Oggetto: [ID_VIP: 7859] **PROVINCIA DI SUD SARDEGNA (Comuni di Furtei, Guasila, Nuraminis, Pimental, Samatzai, Sanluri, Segariu e Serrenti) - Progetto per la costruzione e l'esercizio di un impianto di produzione da fonte eolica e relative opere connesse e infrastrutture indispensabili, denominato Parco Eolico "NURADDEI", composto da 9 aerogeneratori e con potenza installata pari a 50,4 MW e dalle opere di rete consistenti nella nuova Stazione Elettrica 150/380 kv denominata "Sanluri" e relativi raccordi – PROGETTO DEFINITIVO.**

Proponente: Green Energy Sardegna 2 S.r.l.

Parere tecnico istruttorio della Soprintendenza speciale per il PNRR.

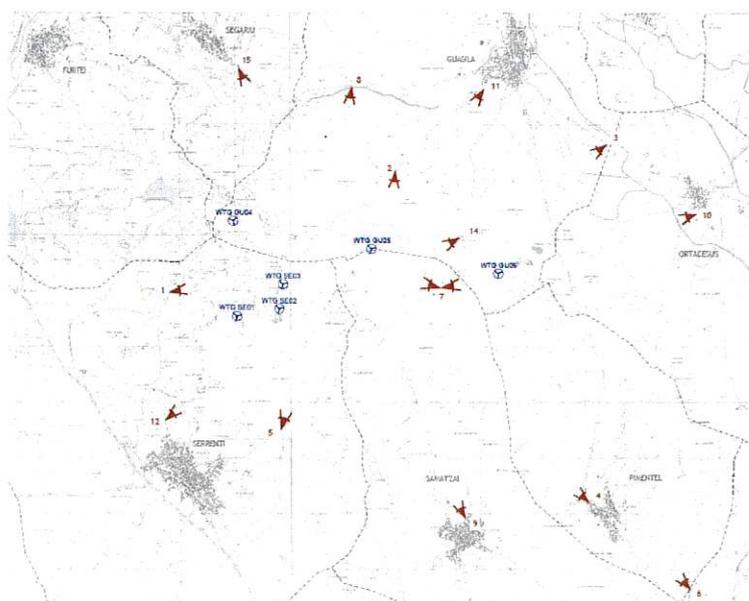
Anche l'ubicazione degli aerogeneratori degli impianti industriali denominati "NURADDEI" e "MIALI" presenta una evidente continuità spaziale, tanto da risultare impossibile scindere le rispettive aree di rispettivo riferimento, essendo inoltre lo stesso impianto "MIALI" posto a cavallo del collegamento alla RTN di quello denominato "NURADDEI":

La sovrapposizione dei due impianti industriali mostra, in modo efficace, come in realtà le due diverse istanze VIA presentate abbiano ad oggetto una unica iniziativa progettuale.

(da Carta delle evidenze [archeologiche e dei rinvenimenti], particolare)

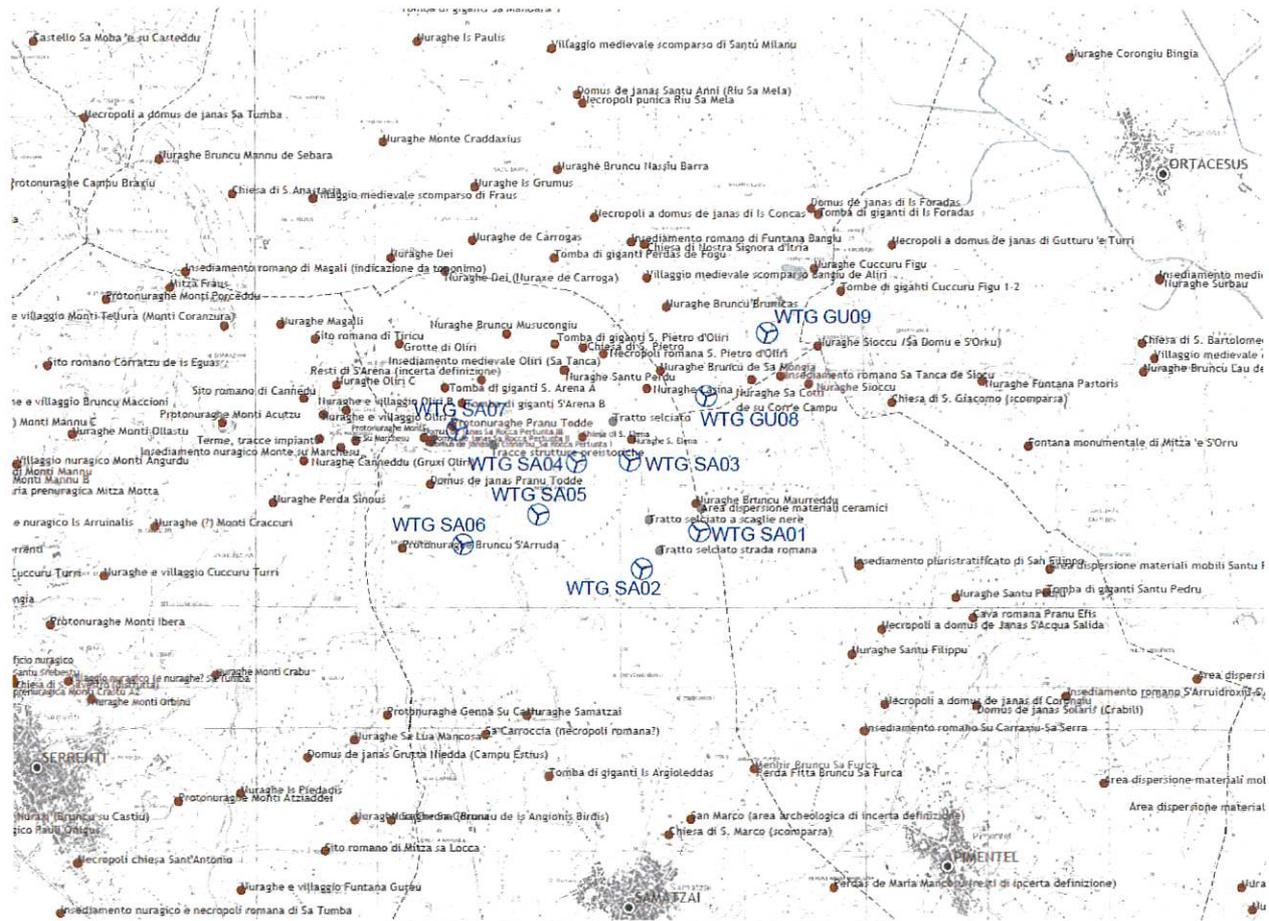
CONSIDERATO che l'area oggetto d'intervento è connotata dalla presenza di numerosi siti di interesse archeologico (v. parere endoprocedimentale della Soprintendenza Archeologia, belle arti e paesaggio per la città metropolitana di Cagliari e le province di Oristano e Sud Sardegna prot. n. 5504 del 24/03/2023, pp. 2-8, con particolare riferimento alla valutazione in merito espressa al paragrafo A.2 - Allegato n. 2; v., anche, *Relazione archeologica*, paragrafo 3. *Inquadramento storico culturale del territorio*, con indicati numerosi beni nell'ambito della fascia di rispetto di tre chilometri prevista dalla lett. c-quater del comma 8 dell'art. 20 del D.Lgs. n. 199 del 2021, come localizzati nell'elaborato integrativo "*Carta delle evidenze*"), la cui conservazione e tutela non può ridursi al solo concetto di non tangenza fisica del progetto proposto rispetto ai suoi elementi, in quanto il relativo valore culturale si mostra anche tramite il rapporto che gli stessi elementi hanno costituito con il loro contesto di giacenza. In tal senso, la tutela culturale e paesaggistica di tale particolare patrimonio culturale deve, ancor più nella presente sede di Valutazione di Impatto Ambientale, estendere le proprie considerazioni ben oltre il limite fisico della loro consistenza materiale e abbracciare il relativo contesto di giacenza come elemento degno di tutela e salvaguardia. Una eventuale proposta alternativa di assistenza archeologica in corso d'opera (ovvero, l'avvenuta esecuzione, con esito negativo, dei saggi archeologici preventivi), se da un lato è sufficiente nel caso in cui si debba nel dettaglio preservare un presunto possibile rinvenimento di interesse archeologico, non può al contempo essere ritenuta misura di tutela congrua nel momento in cui la stessa tutela ha identificato nell'elemento industriale dell'aerogeneratore il motivo stesso della incompatibilità del progetto proposto con la suddetta tutela:

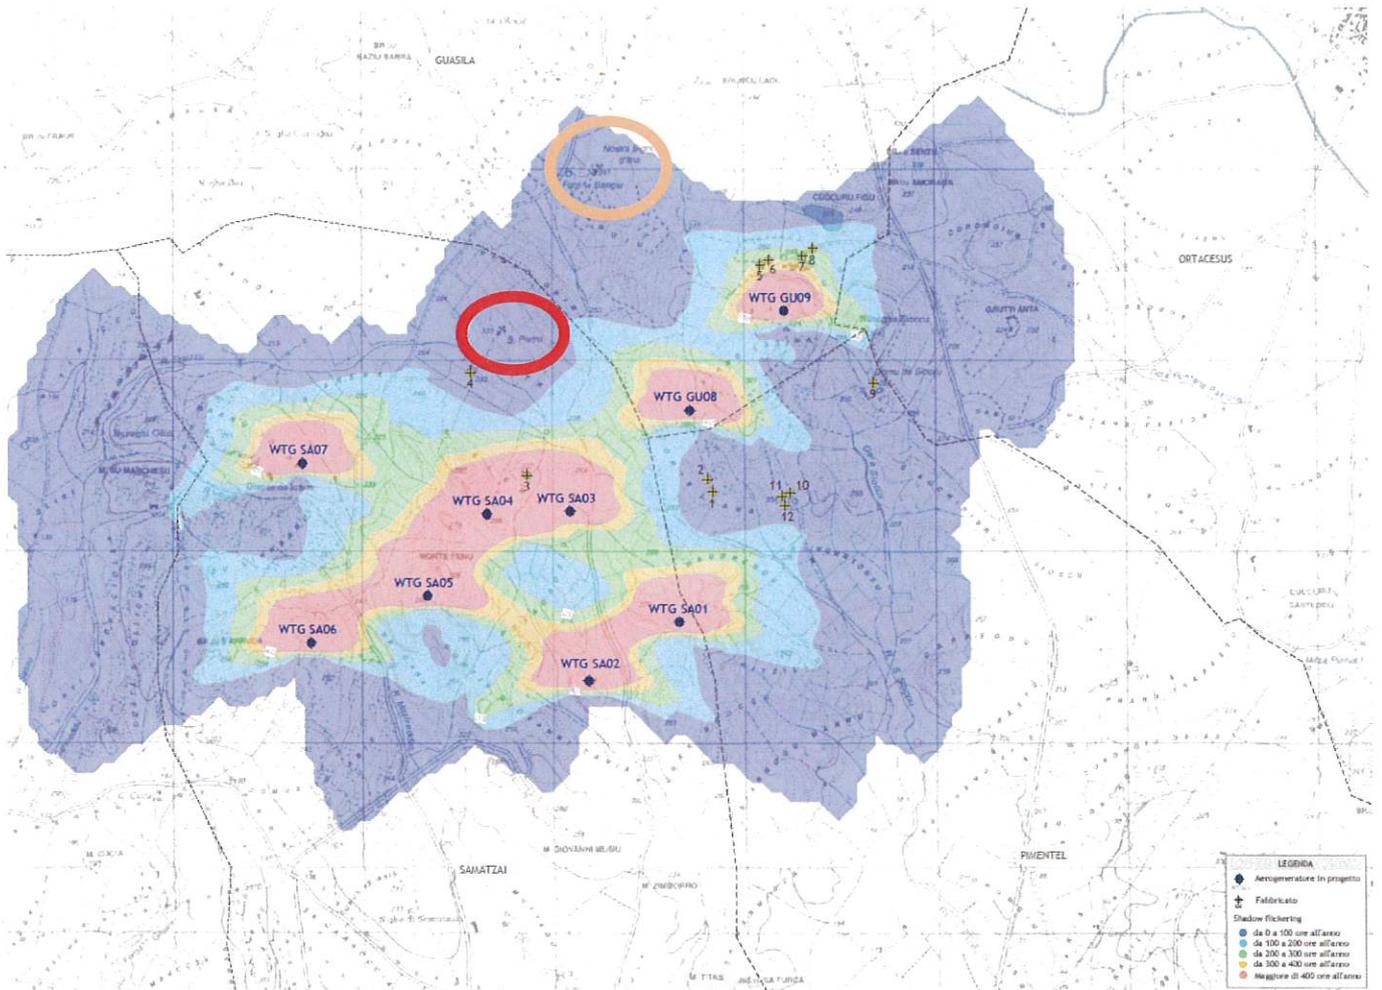
CONSIDERATO che per quanto riguarda lo Studio dell'evoluzione dell'ombra (shadow flickering) il Proponente, con la relativa *Relazione* (v. la tavola di seguito riprodotta), ha determinato che i beni culturali indicati dalla Soprintendenza Archeologia, belle arti e paesaggio territorialmente competente con il parere endoprocedimentale del 24/03/2023 (Allegato n. 2) di cui alla Chiesa campestre di S. Pietro e la sua area di pertinenza (vincolata ai sensi della Parte II del D.Lgs. n. 42 del 2004 con il D.D.R. n. 105 del 23/08/2013) ed alla Chiesa medievale di S.M. di Bangiu detta della Madonna d'Itra (vincolata ai sensi della Parte II del D.Lgs. n. 42 del 2004 con il D.D.R. n. 93 del 22/10/2007) rientrano nella fascia di attenzione con riguardo all'ombra portata dagli aerogeneratori costituenti l'impianto eolico proposto, tanto da costituire lo stesso fenomeno un ulteriore elemento di alterazione del relativo naturale contesto di giacenza. Per quanto sopra, si deve ritenere che il fenomeno dell'ombreggiamento rappresentato dagli aerogeneratori industriali in progetto sugli individuati elementi di interesse architettonico costituisce un fenomeno di disturbo per la relativa incondizionata valorizzazione e godibilità, quale quella oggi esistente e determinata dalla assoluta naturalità del loro contesto di giacenza. In merito, si deve anche considerare che una eventuale mitigazione di tale fenomeno (eventualmente con nuove ed ulteriori cortine arboree) non potrebbe essere condivisibile, in quanto la stessa mitigazione verrebbe a realizzare, nell'intorno dell'elemento architettonico interessato, una ulteriore barriera visiva che ne impedirebbe il diretto rapporto con il relativo naturale intorno paesaggistico, che costituisce il suo richiamato contesto di giacenza. Tale contesto di giacenza, infatti, deve considerarsi un tutt'uno con il valore culturale degli stessi beni culturali, che invece tale eventuale proposta mitigativa verrebbe a tutelare in modo contrario:

(da *Relazione previsionale di impatto acustico*, figura a p. 24)

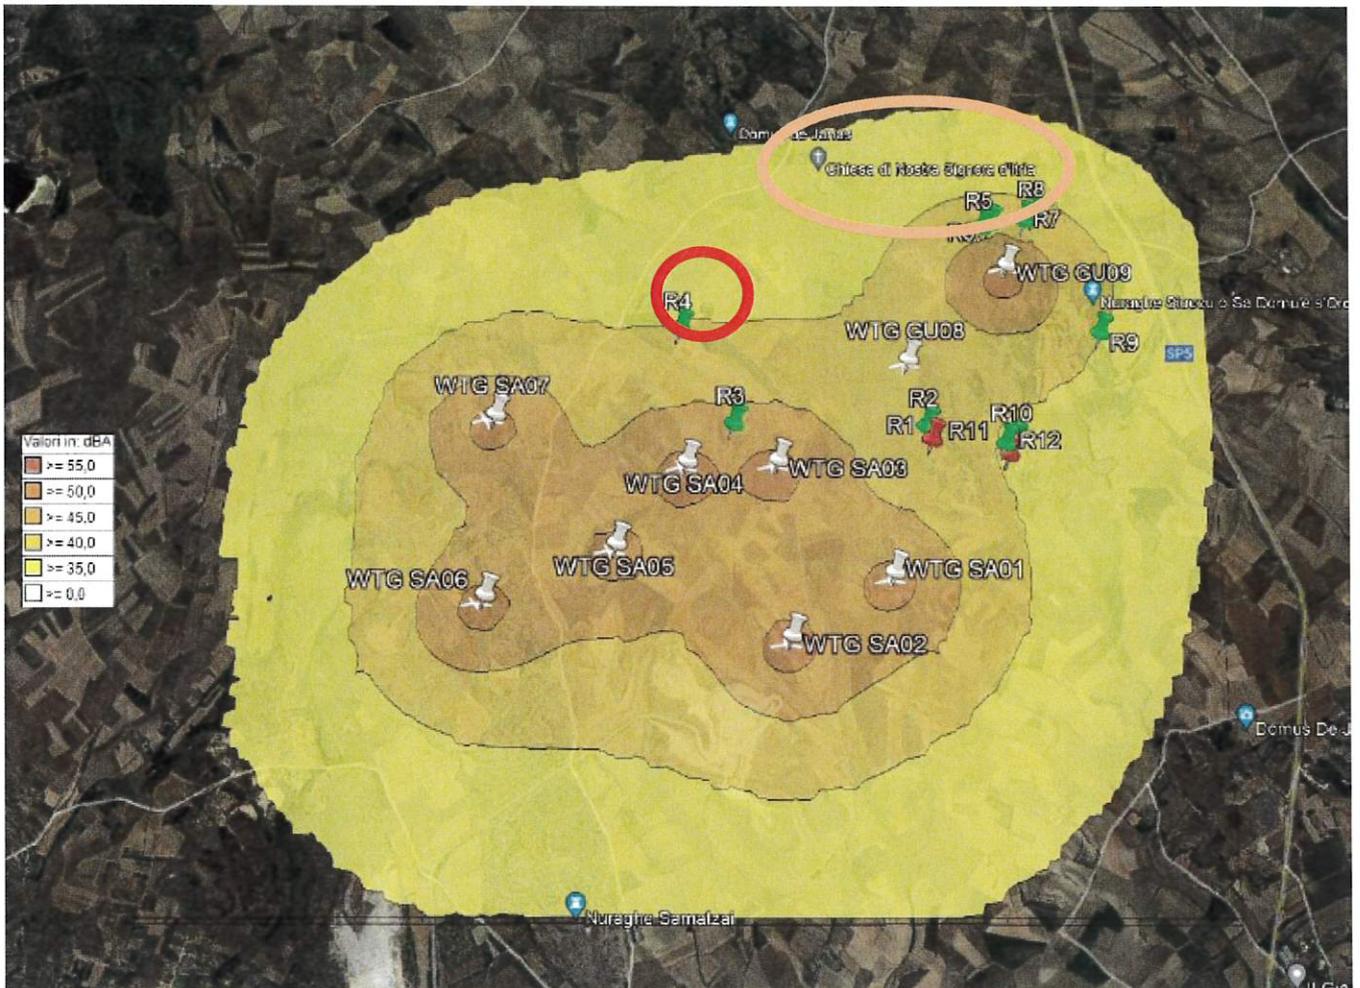
CONSIDERATO che un analogo disturbo ed alterazione del contesto naturale di giacenza dei predetti beni culturali si genera a causa della realizzazione dell’impianto eolico di cui trattasi per l’impatto acustico prodotto dagli aerogeneratori proposti. Infatti, dalla *Relazione previsionale di impatto acustico* si determina che nelle due diverse ipotesi di studio esaminate dal Proponente (con indicazione dello stesso Proponente per un maggiore disturbo sonoro generato nella fase diurna di funzionamento dell’impianto di cui trattasi) i predetti beni culturali di cui alla Chiesa campestre di S. Pietro (vincolata con il D.D.R. n. 105 del 23/08/2013) ed alla Chiesa medievale di S.M. di Bangiu detta della Madonna d’Itria (vincolata con il D.D.R. n. 93 del 22/10/2007) sono direttamente interessati nel loro contesto di giacenza dall’incremento del relativo disturbo (i predetti beni culturali sono di seguito identificati con i rispettivi cerchi colorati come indicato nella soprastante immagine):

(da Carta dell'area di influenza visiva, elaborato n. 214701_D_D_0253_00, particolare con legenda)

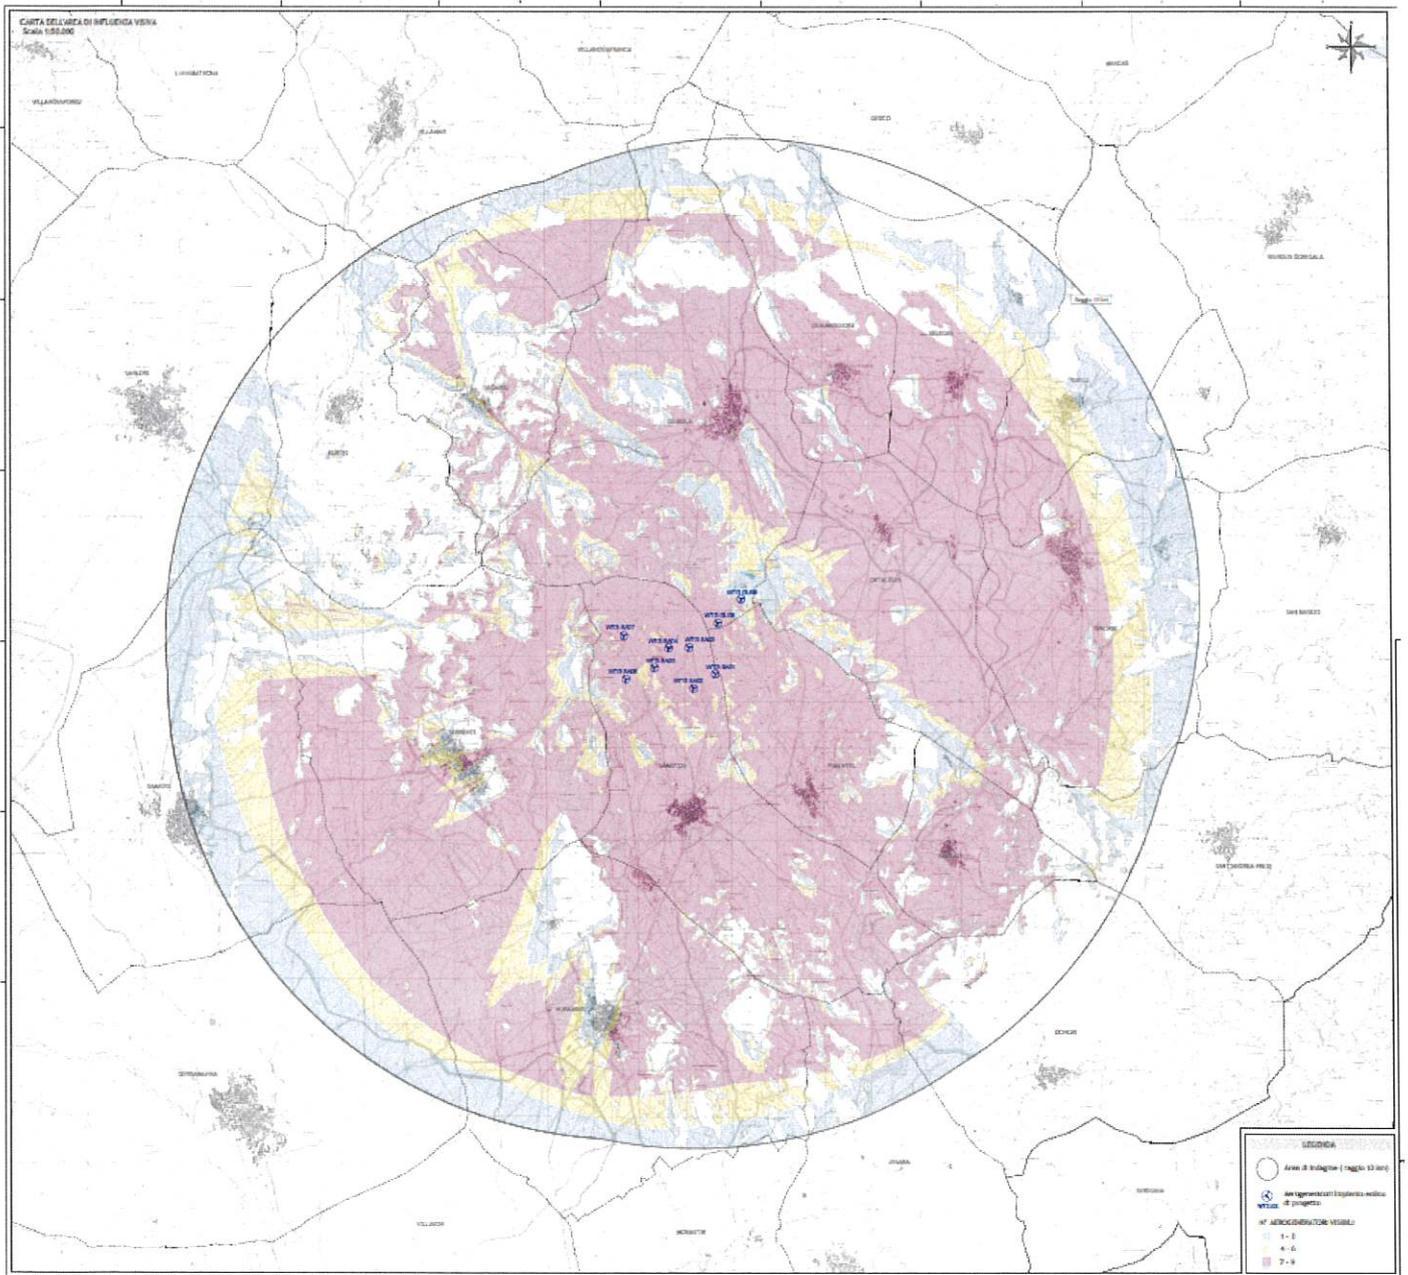
CONSIDERATO che, rispetto alla suddetta complessità e rilevanza culturale e paesaggistica, l'impianto per la produzione di energia elettrica si colloca come elemento estraneo di natura industriale, le cui strutture di eccessiva altezza (pari a 200 m) rispetto a qualsiasi altro elemento naturale e antropico esistente nella medesima area, costituiscono una frammentazione del paesaggio esistente, stante anche la dimostrata intervisibilità dello stesso impianto da lunghe distanze (v. a tal proposito i fotoinserimenti contenuti nel documento denominato "*Simulazione impianto mediante fotomedellazione*", di seguito riportato), anche comprese nella distanza di tre chilometri come riportato dal sopra citato comma 8, lett. c-quater, dell'art. 20 del D.Lgs. n. 199 del 2021:
